廃室発第3号
平成30年4月6日

東海発電所原子力事業者防災業務計画の補正について（連絡）

東海発電所原子力事業者防災業務計画 読替表

東海発電所原子力事業者防災業務計画 読替表 (1/3)

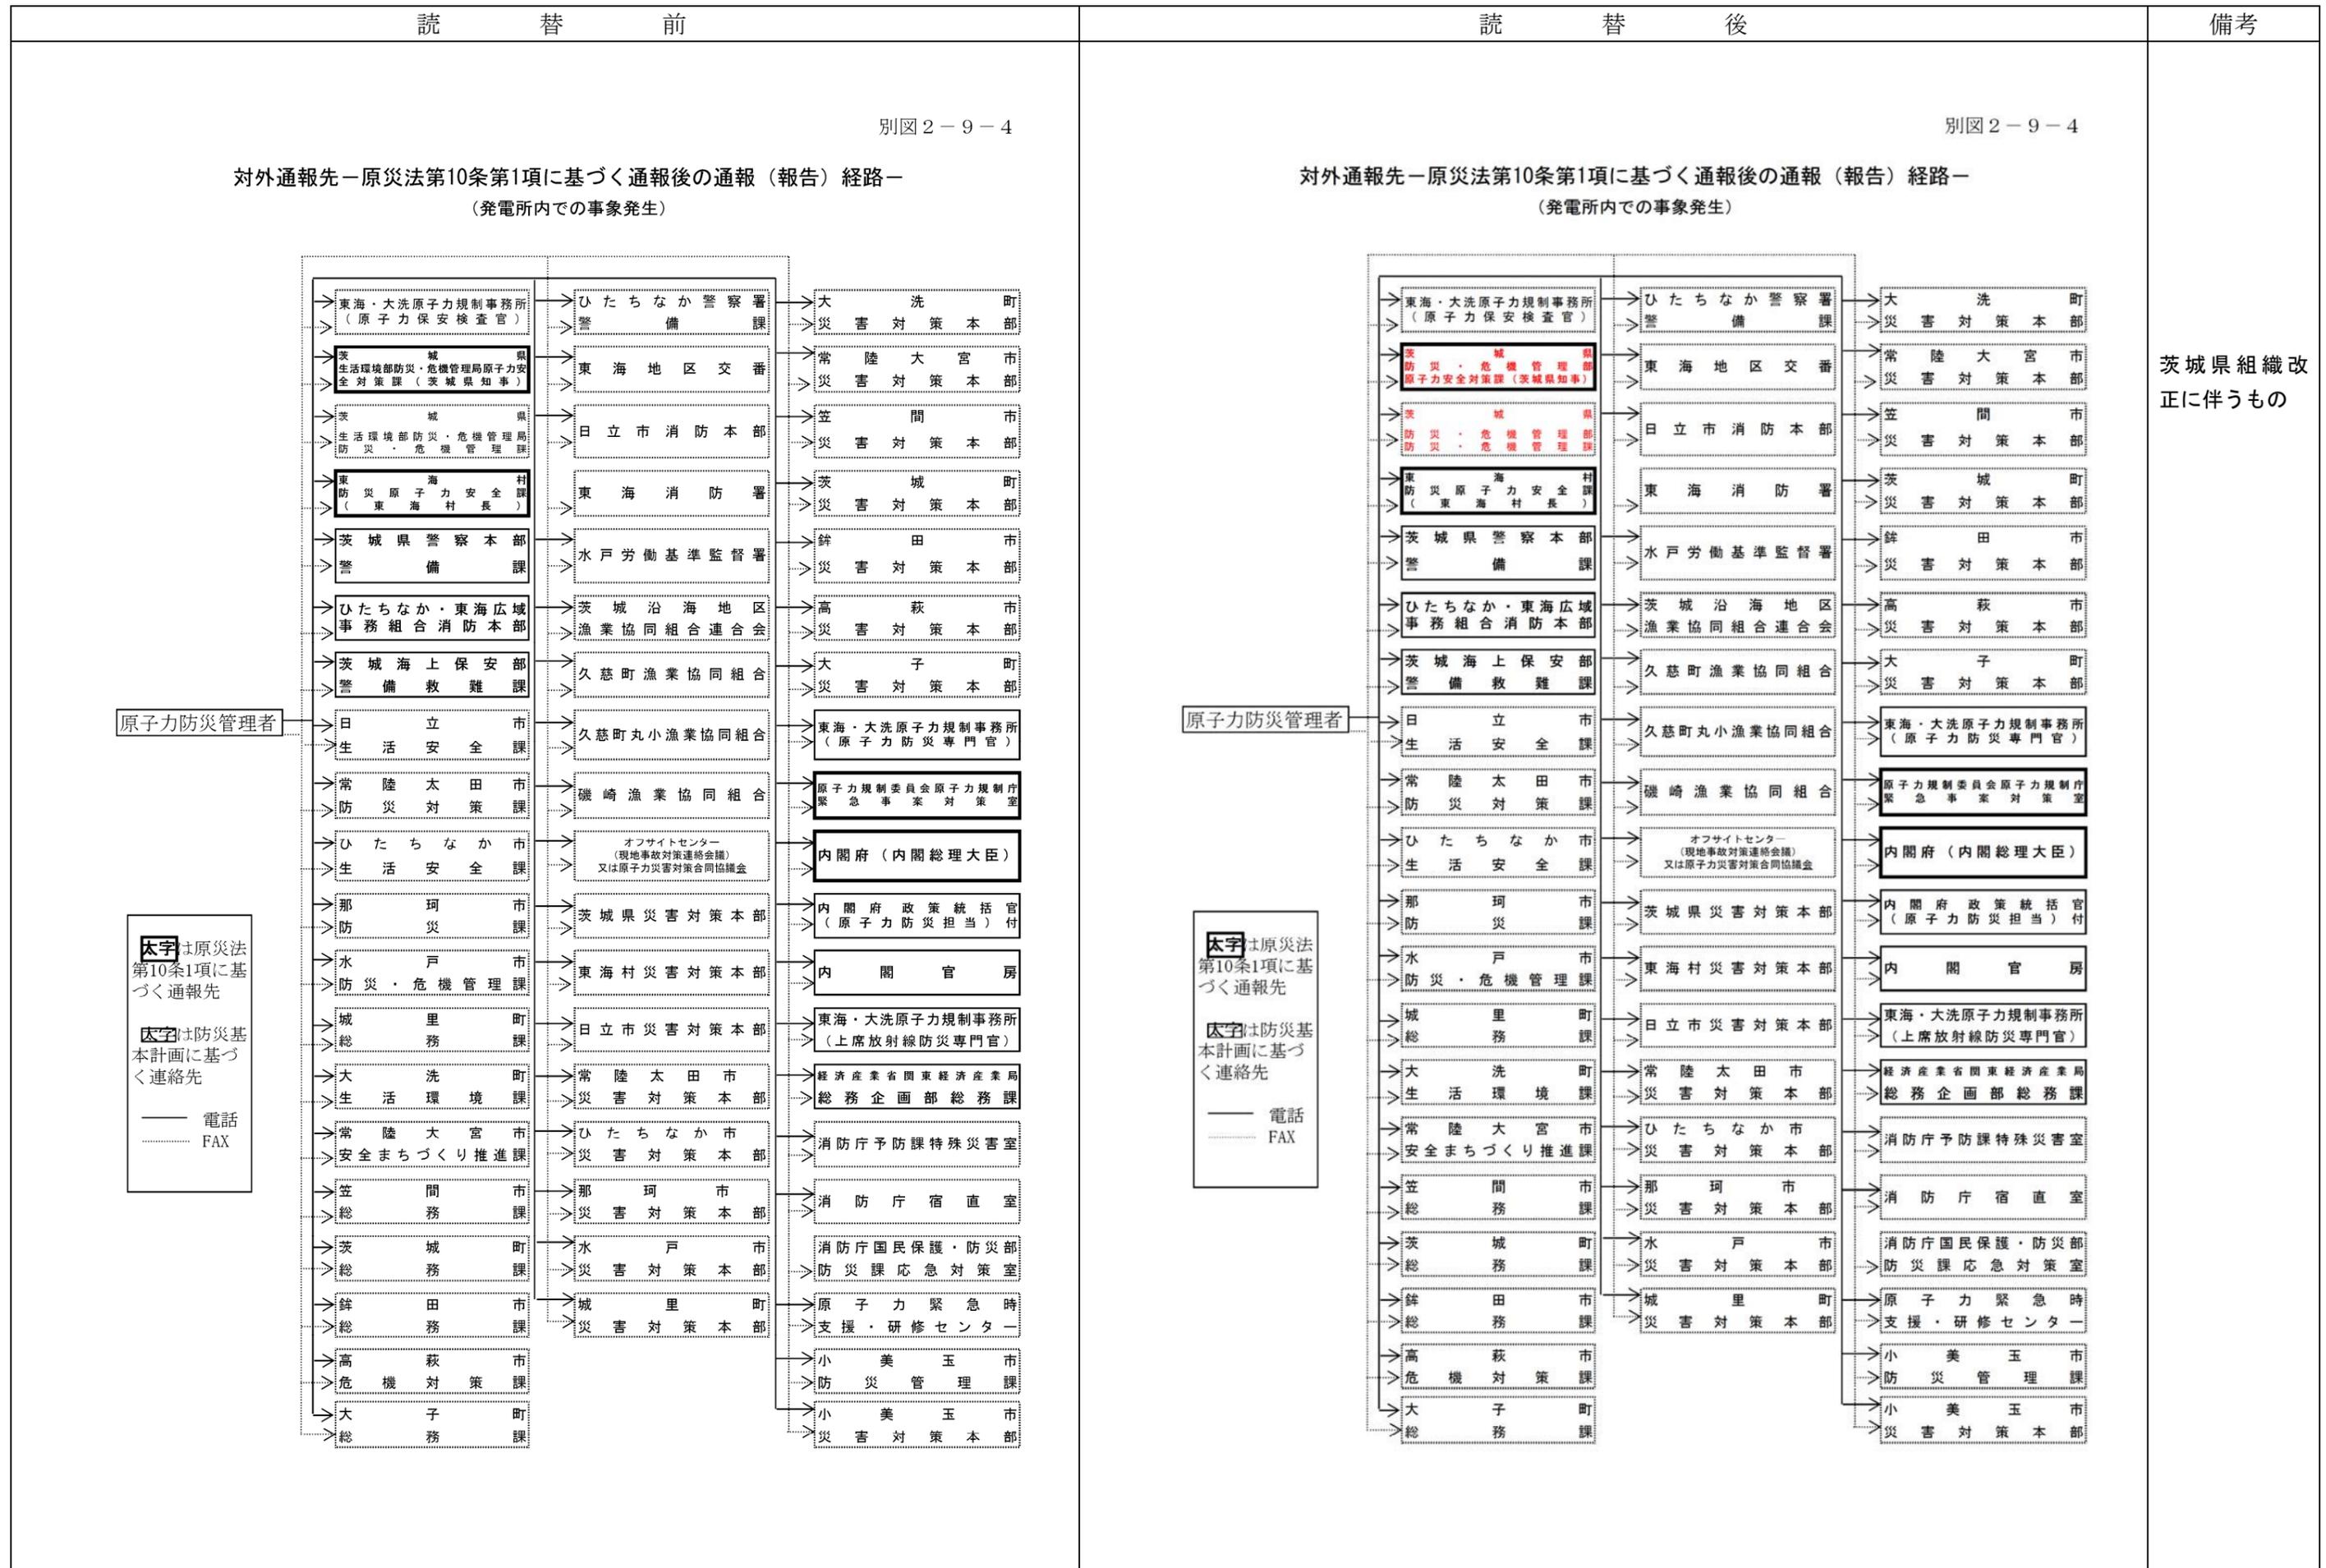
読替前	読替後	備考
<p style="text-align: center;">別図2-9-1</p> <p style="text-align: center;">警戒事象に基づく連絡経路</p> <p>連絡</p> <p>— 電話 - - - FAX</p>	<p style="text-align: center;">別図2-9-1</p> <p style="text-align: center;">警戒事象に基づく連絡経路</p> <p>連絡</p> <p>— 電話 - - - FAX</p>	<p style="text-align: center;">茨城県組織改正に伴うもの</p>
